FACO

Carrière de la Hunaudière Commune de Vaiges (53)

Dossier de demande d'autorisation environnementale

de l'Agence Régionale de Santé (ARS)
de la Commission Locale de l'Eau (CLE) du SAGE Sarthe avalé
et du Conseil Scientifique Régional de Protection de la Nature (CSRPN)
et
Mémoire de la société FACO relatif à ces avis

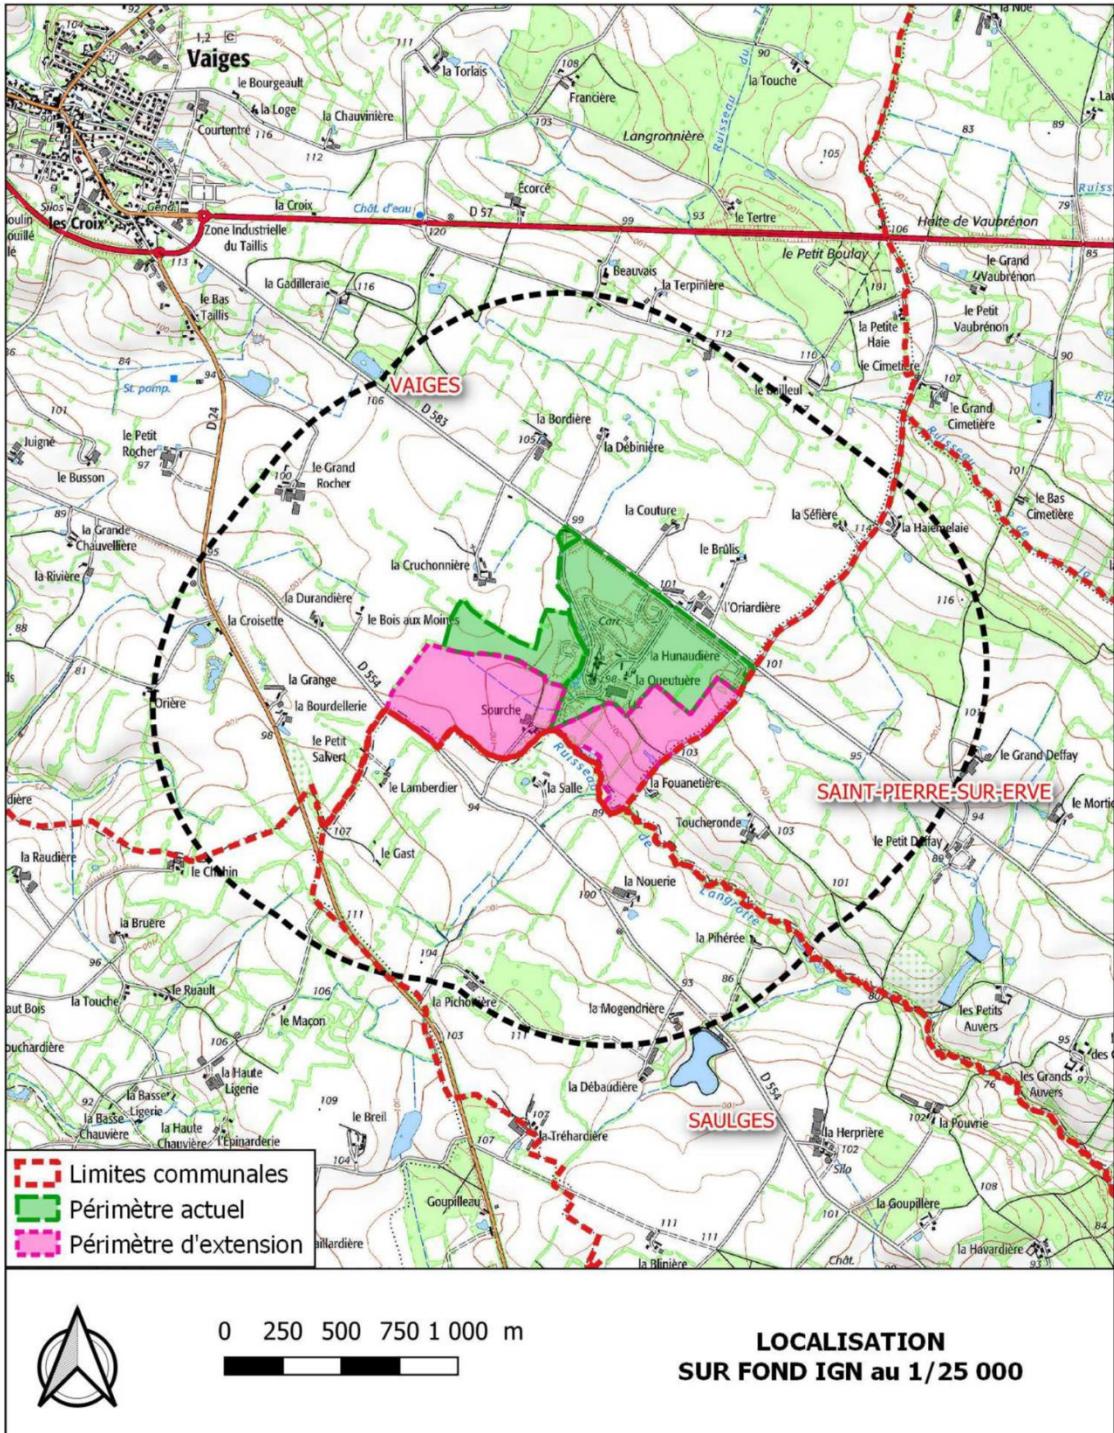
- le renouvellement de l'autorisation pour 30 années,
- la hausse de la production annuelle moyenne (0,8 Mt) et maximale (1 Mt) en lien avec la construction d'une nouvelle ligne de fabrication sur son usine de fillers,
- l'extension du site, qui passera alors de 45,5 à 87,3 ha environ et concernera :
 - vers le Sud-Ouest, la création d'une seconde fosse d'extraction sur des zones avec un calcaire de meilleure qualité que sur la fosse actuelle,
 - vers le Sud-Est, le stockage de matériaux, de découvertes et de stériles d'exploitation,
- la mise en place d'une installation de lavage pour valoriser une partie des matériaux de scalpage,
- l'approfondissement de l'excavation (profondeur de 70 m, soit un fond de fouille à la cote 23 m NGF environ).

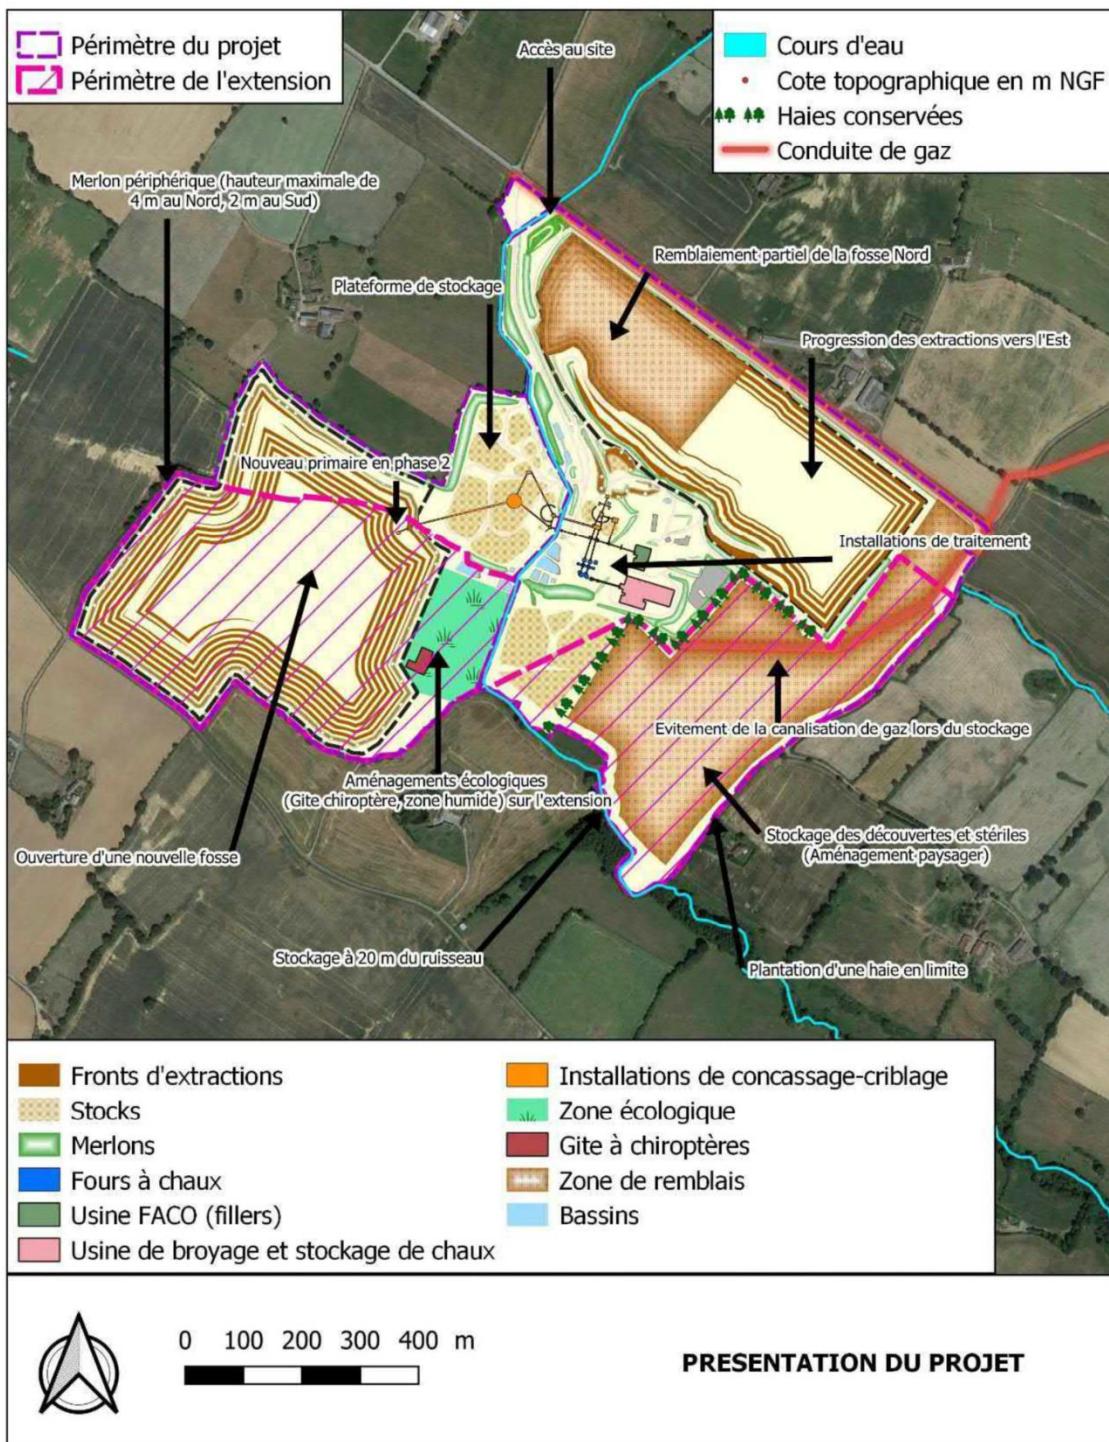
Le dossier mentionne bien des inventaires de zones humides réalisés conformément à la réglementation en vigueur. Ces zones humides sur le site sont attenantes au cours d'eau, notamment sur une portion du site d'extension. La démarche ERC a bien été appliquée dès le début et toutes les zones humides sont évitées. Une des zones servira même de compensation écologique vis-à-vis des espèces protégées (cf. carte page précédente).

Pas d'impact direct donc sur les zones humides. Néanmoins, l'alimentation en eau de ces zones humides pourra être impacté indirectement par le projet d'extension. Les noues limitent cet impact. Mais pour s'assurer de leur préservation, les mesures d'accompagnement proposées au dossier (cf. chapitre 3.4.2 du résumé non technique de l'étude d'impact) seraient intéressantes à mettre en place : « Ces prairies humides [...] pourront être réaménagées afin d'améliorer leurs fonctionnalités ».

Les mesures d'accompagnement présentées vis-à-vis des zones humides seront mises en place dans le cadre du projet. Les modalités de réalimentation de ces prairies humides ont été précisées dans le dossier.
